## 9 **Spick mi furt vo hie** 4. Rang

Architektur (Federführung)	<b>Kast Kaeppli Architekten BSA SIA, Bern</b> Adrian Kast, Thomas Kaeppli, Nicola Schürch
Landschaftsarchitektur	<b>Hänggi Basler Landschaftsarchitektur GmbH, Bern</b> Simone Hänggi, Maurice Stalder
Bauingenieurwesen	<b>Schnetzler Puskas Ingenieure, Bern</b> Jan Stebler
Haustechnik, Brandschutz	<b>Ibe institut bau+energie ag, Bern</b> Oskar Nüesch

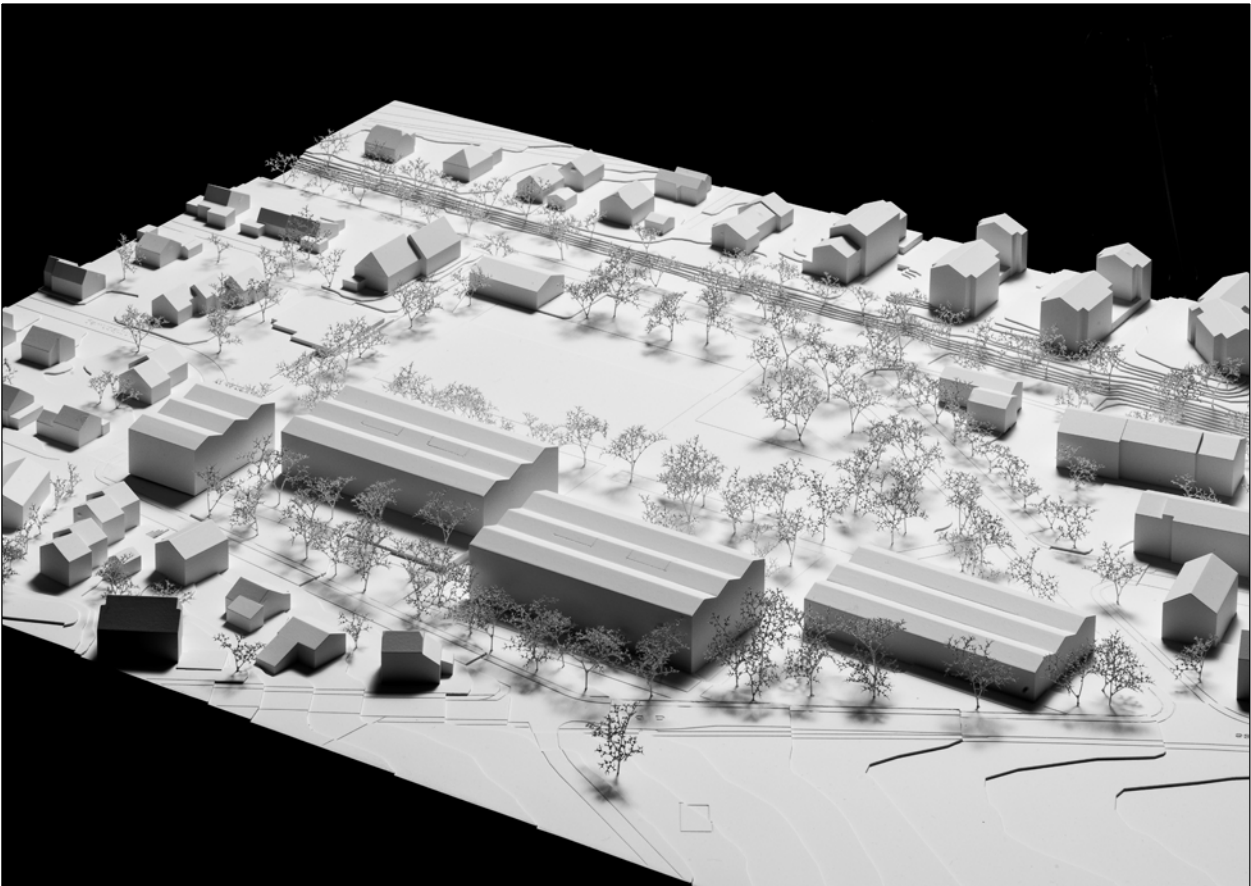
Die Bebauung mit den drei neuen Gebäudekörpern nimmt in ihrer Längsorientierung die Richtung der Gürbe und des Belpbergs auf. Die Häuser werden versetzt zueinander an der östlichen Parzellengrenze platziert. Die neue Schulanlage bildet den Abschluss zur verkehrslastigen Mühlestrasse und spannt bis zum Bachlauf einen ausgedehnten, gut besonnten, für Schule und Dorf vielfältig nutzbaren Aussenraum auf. Durch das Versetzen der drei Gebäudekörper entstehen sowohl auf der West- wie auf der Ostseite Räume mit unterschiedlichen Qualitäten. Die Zonierung der Nutzungen und die Gestaltung der Freiräume ist geschickt gewählt. Zentrales Element ist der mittige gemeinsame Pausenplatz, von dem sich ein feinmaschiges, orthogonales Wegenetz aufspannt. Es verbindet die kleinräumigen Aufenthaltsbereiche im Osten und die sich zur Gürbe öffnenden Sportanlagen im Westen. Die ortsräumlich gelungene Setzung wird volumetrisch mit einem dreifachen Satteldach in Längsrichtung nach oben abgeschlossen.

Die drei freistehenden Gebäude sind nach ihren Funktionen unterteilt. So beinhaltet das Haus im Norden die Turnhalle, das mittlere Gebäude die Sekundarstufe und das südliche Gebäude die Primarstufe. Die Aufteilung der Schule in kleine Einheiten erleichtert den jüngeren Schülerinnen und Schülern die Orientierung in der weitläufigen Anlage.

Alle drei Häuser werden vom zentralen Platz aus betreten. Über einen geräumigen Eingangsbereich gelangen die Kinder im mittigen Sekundarschulhaus entweder zur Aula und zur Bibliothek im Erdgeschoss oder in die beiden Treppenhäuser und so zu ihren Klassenzimmern in den Obergeschossen. Die Obergeschosse beinhalten jeweils drei Cluster mit vier Klassenzimmern. Die zentralen Lernlandschaften werden über zwei Innenhöfe gut belichtet und entsprechen den Vorstellungen der Schule an eine zukunftsorientierte Lernumgebung.

Während die Organisation des Sekundarschulhauses selbstverständlich wirkt und die Anforderungen der Schule gut zu erfüllen vermag, zeigt das Primarschulhaus strukturelle Probleme. So wird das Gebäude über die kurze Seite vom Platz her erschlossen. Mit der gewählten Grundrisstypologie mit zwei Erschliessungstreppenhäusern in der Längsrichtung funktioniert dies schlecht. Um das südseitige Treppenhaus zu erreichen, müssen die Kinder im Erdgeschoss verschiedene andere Räume wie zum Beispiel das nordseitige Treppenhaus oder die Tagesstruktur durchqueren. Die Zimmer der Basisstufe im 1. Obergeschoss nach Osten sind attraktiv und besitzen einen vorgelagerten, grosszügigen und ökologisch wertvollen Freiraum. Die Situation im 2. Obergeschoss ist wiederum etwas unglücklich gelöst. So befinden sich hier Fachräume, die von den Sekundarschülern

genutzt werden. Gleichzeitig teilen sich die Lehrer mit dem Textilen Gestalten einen Vorbereich und die Musikräume verfügen über eine grosse mittige Lernlandschaft, die eigentlich nicht benötigt wird.

Die landwirtschaftlichen Gebäude des Gürbetals dienen den Projektverfassenden als Anknüpfungspunkt für die Materialisierung in Holz. Holz ist im Ortsbaulichen Kontext von Belp gut vorstellbar und gibt den grossen Schulhäusern einen ländlichen Charakter. In ihrer Umsetzung erinnern die drei Häuser leider leicht an bereits vergangene Zeiten. Mit dem strukturierten Holzbau und den Vordächern für die Photovoltaik und als konstruktiver Witterungsschutz der Fassade wäre das Potential für einen neuen, vielleicht sogar zukunftsweisenden Ausdruck des Schulhausgebäudes vorhanden gewesen.

Die Etappierung ist plausibel und funktioniert. Die Erweiterung des Schulhauses weit ab vom zentralen Zugangplatz als kurzes, separates Volumen ist nicht nachvollziehbar.

Die Parallelität der Anlage zur Gürbe und zum Belpberg mit einem weit aufgespannten Aussenraum ist gut nachvollziehbar und lässt hervorragende räumliche Qualitäten erwarten. Das Freiraumkonzept unterstützt diese städtebauliche Anordnung der Neubauten und überzeugt durch die einfache und logische Strukturierung und durch ein vielseitiges Wechselspiel von intensiv genutzten und gepflegten zu extensiv gestalteten Aufenthaltsbereichen. Das Projekt wurde von den Verfassern sorgfältig gestaltet und ist konstruktiv durchgearbeitet.

Leider bleibt die innere Organisation des Primarschulgebäudes hinter der Qualität der übrigen Teile zurück und zeigt auch das grundsätzliche Problem dieses Entwurfes. Die Aufteilung der Schulnutzung in zwei unabhängige Gebäude verhindert letztlich einen flexiblen Raumausgleich zwischen den beiden Häusern. So scheint das Primarschulhaus schon im Wettbewerb Nutzungen zu beherbergen, die eher zur Sekundarstufe gehören.
